Referência: 59020.000322/2017-10

Proponente: Prefeitura Municipal de Monte Alegre - PA

Assunto: Análise alteração de metodologia construtiva e verificação complementar do custo global.

Trata a presente manifestação complementar ao Parecer 6 (1700983), sobre o pedido de alteração da metodologia construtiva a ser adotada na construção do muro de contenção na orla de Monte Alegre - PA, conforme Ofício 281/2019-GAB (1643786).

Imagens 1 e 2 - Seção tipo da solução em muro de concreto e seção tipo com terra armada.

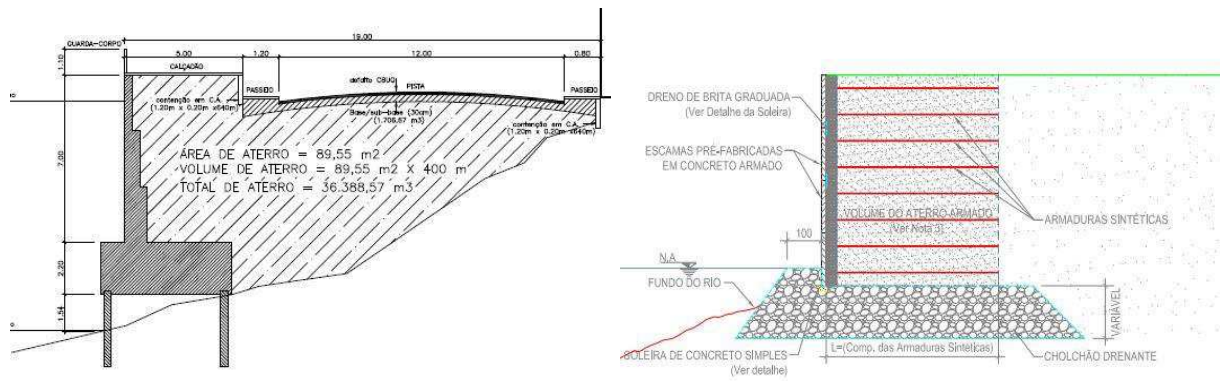
Após, em síntese, o município procedeu a contratação da segunda empresa pelo valor correspondente do saldo do contrato anterior, R\$ 14.683.237,35, propondo uma nova solução construtiva para a obra, sem promover "qualquer alteração das dimensões e localização do projeto básico aprovado pelo Ministério do Desenvolvimento Regional" (1459631, pág.65).

Neste contexto é que se propõe a autorização deste ministério para a alteração da solução construtiva da obra (muro de flexão por terra armada), sem alteração do objeto, do valor e localização previamente aprovados.

De fato, as coordenadas geográficas dos trechos de intervenção 1 e 2 e o objeto não foram alterados no Plano de Trabalho ora atualizado (1723880, pág.17), em relação ao último aprovado (0783146, pág.2), quando da liberação da primeira parcela.

Neste sentido, não tendo havido alteração no objeto anteriormente aprovado, entendemos que a solução ora proposta em "terra armada" é compatível com o objeto pactuado no plano de trabalho aprovado anteriormente pela SEDEC, e assim não vislumbramos impedimentos para o seu prosseguimento, sob o ponto de vista do mérito.

Neste sentido, conforme resultado positivo da análise expedita dos custos através do princípio de *Pareto*, e do mérito quanto a alteração da solução de engenharia adotada na construção da contenção da orla da cidade, nos posicionamos favoravelmente ao prosseguimento da proposta, sem alteração do custo aprovado na primeira contratação das obras (R\$ 15.971.773,64).
